DOLNOŚLĄSKIE CENTRUM CHOROÓB PŁUC
WE WROCŁAWIU
53-439 WROCŁAW UL. GRABISZYŃSKA 105

Dotyczy: odpowiedzi na pytania do SWZ - sprawa BZP 3810.47.2021. JU

Przedmiotem zamówienia jest **dostawa wyrobów medycznych z listy pakietów, w ilościach wynikających z bieżących potrzeb Zamawiającego, transportem Wykonawcy lub na jego koszt.**

Dotyczy Pakietu nr 4, pozycji nr 1, 2

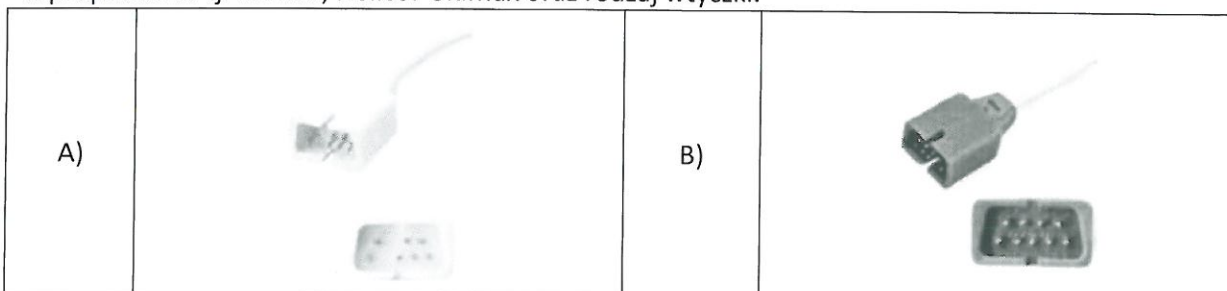
Ze względu na koszty dostawy jakie musi ponieść Wykonawca, oraz sposób pakowania czujników jednorazowych SpO2 czy Zamawiający zobowiązuje się do składania każdorazowo zamówień na wielokrotność 24 sztuk czujników – aby kalkulacja cenowa wpłynęła na korzystną wartość końcową oferty cenowej?

Zamawiający dopuszcza taką możliwość.
